**Réponses à la demande de renseignements no. 5 de  
la Régie de l'énergie**

**DEMANDE DE RENSEIGNEMENTS N° 5 DE LA RÉGIE DE L'ÉNERGIE (LA RÉGIE) RELATIVE À LA MÉTHODOLOGIE D'IDENTIFICATION DES ÉLÉMENTS DU RTP**

**Figure E3-34 : Réseau local avec boucle sous 300 kV**

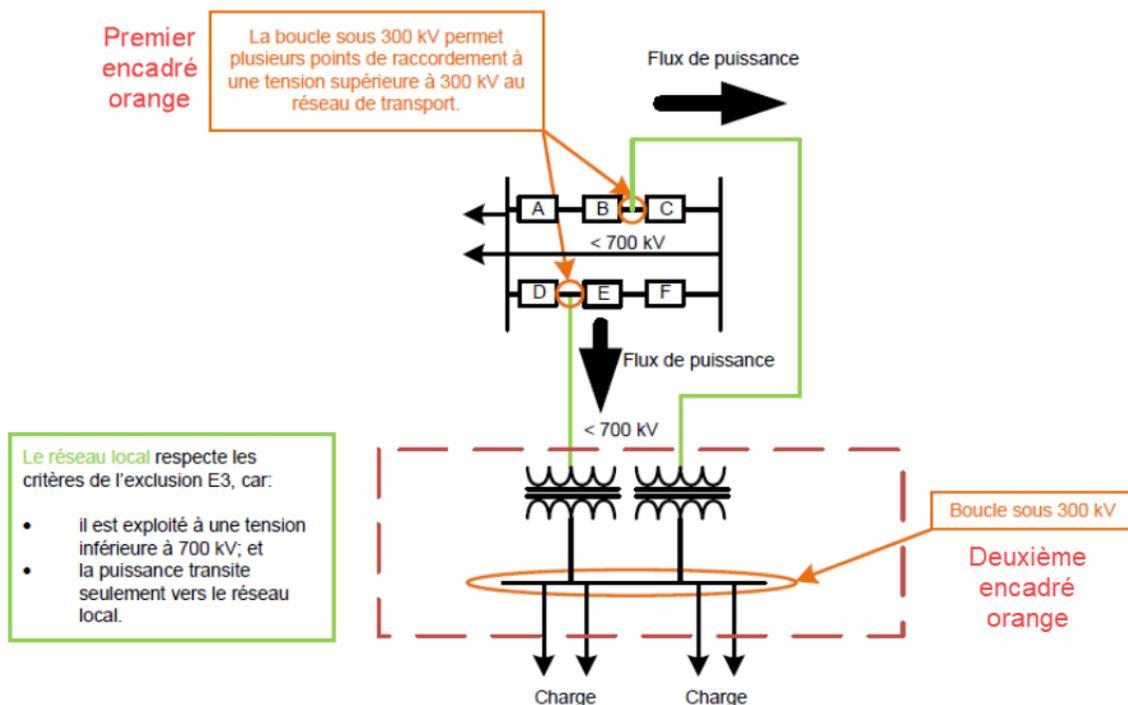
Par sa question 22.4.2 de la DDR no. 4, la Régie se questionne sur la cohérence de la fig. E3-35 où apparaît deux cadres orangés avec l'indication « Boucle 300 kV » (pièce [B-0071](#), p. 56, figure E3-35). Ces deux boucles 300 kV, selon la compréhension de la Régie, ne peuvent pas être toutes les deux à la même tension. En conséquence, le Coordonnateur modifie la Méthodologie RTP :

À sa pièce B-0094, le Coordonnateur corrige les figures E3-34 et E3-35 pour indiquer « Boucle sous 300 kV ». Toutefois il fait cette correction non pas dans un cadre orangé, mais dans les deux cadres orangés de chacune des figures (pièce [B-0094](#), p. 55 et 56). Par sa modification pour « Boucle sous 300 kV » des deux côtés des transformateurs, une ambiguïté demeure en ce qui a trait à l'interprétation de ces deux figures. Selon la compréhension de la Régie des figures revues par le Coordonnateur, les « Boucles sous 300 kV » seraient toutes exclues du RTP en fonction de l'application du principe de base (pièce [B-0094](#), p. 54). L'exclusion E3 semble perdre son sens pour les figures E3-34 et E3-35.

3.1 La Régie demande au Coordonnateur soit de corriger les figures E3-34 et E3-35 ou, le cas échéant, de justifier leur maintien.

**R3.1 Le Coordonnateur soumet que les figures E3-34 et E3-35 sont inscrites de façon appropriée. À cet effet, il précise que le premier encadré orange (voir la figure ci-bas) fait référence à la boucle sous 300 kV, se situant sous les transformateurs. Le deuxième encadré orange désigne la portion dénommée « boucle sous 300 kV ». En outre, le Coordonnateur soutient qu'il y a une seule « boucle sous 300 kV » dans les deux (2) figures plutôt que deux (2) « boucles sous 300 kV ». La portion au-dessus des transformateurs ne correspond pas à la « boucle sous 300 kV ».**
